島根原子力発電所 2 号機 燃料支持金具の仕様との相違に伴う 運転上の制限の逸脱に係る立入調査結果（第 2 回）

令和 8 年 7 月 13 日

島根県防災部原子力安全対策課

島根原子力発電所 2 号機 燃料支持金具の仕様との相違に伴う 運転上の制限の逸脱に係る立入調査結果（詳細）

現物確認時の写真

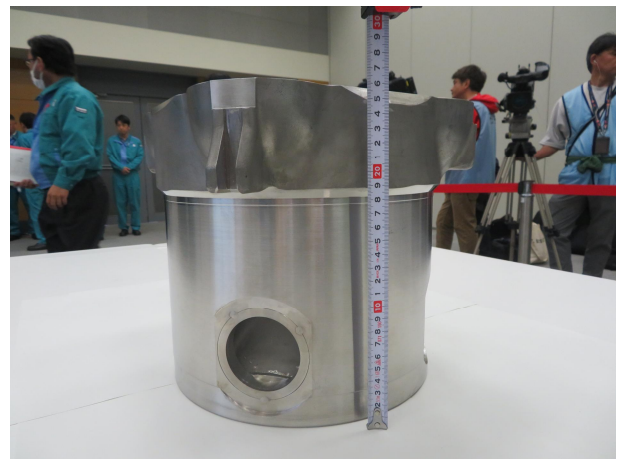
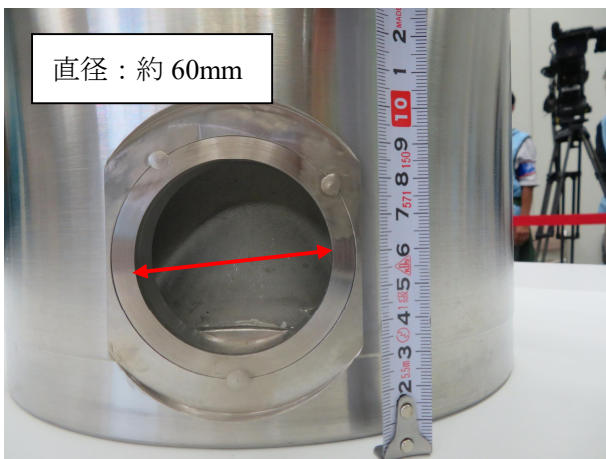
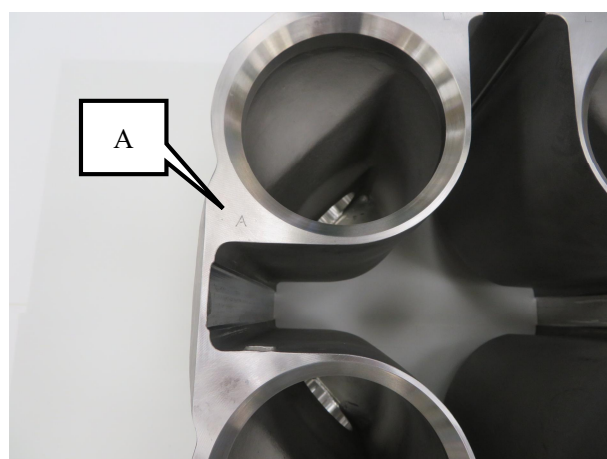
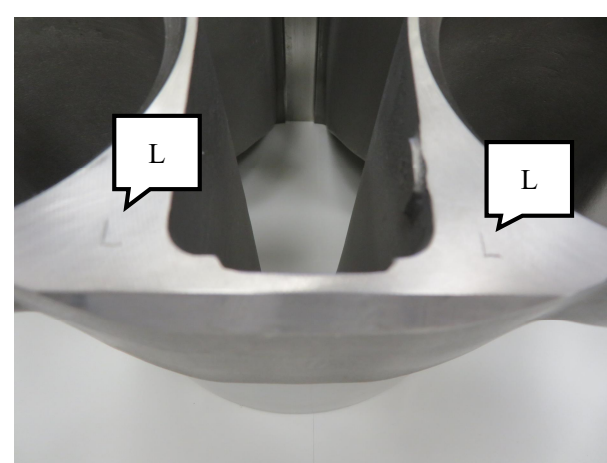
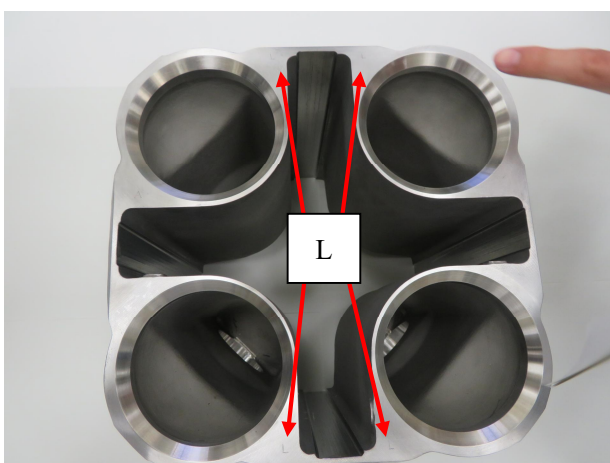
1) 炉内座標 C-05 に設置されるものと同一の仕様（A 型）の燃料支持金具について目視で確認し、刻印の位置及び記載内容（個体識別番号（P141-304 P9950）、型式表示（A 型）、穴の大きさ（L）等）を確認した。また、各オリフィス径について、すべて約 60mm であることを確認した。

- ① 個体識別番号は金具横側のオリフィス穴上部のうち一辺に刻印
- ② 型式表示（A～J 型の 10 種類）は上側の穴のうち一つの横に刻印
- ③ 穴の大きさ（L または S の 2 種類）は上側の各穴横に刻印
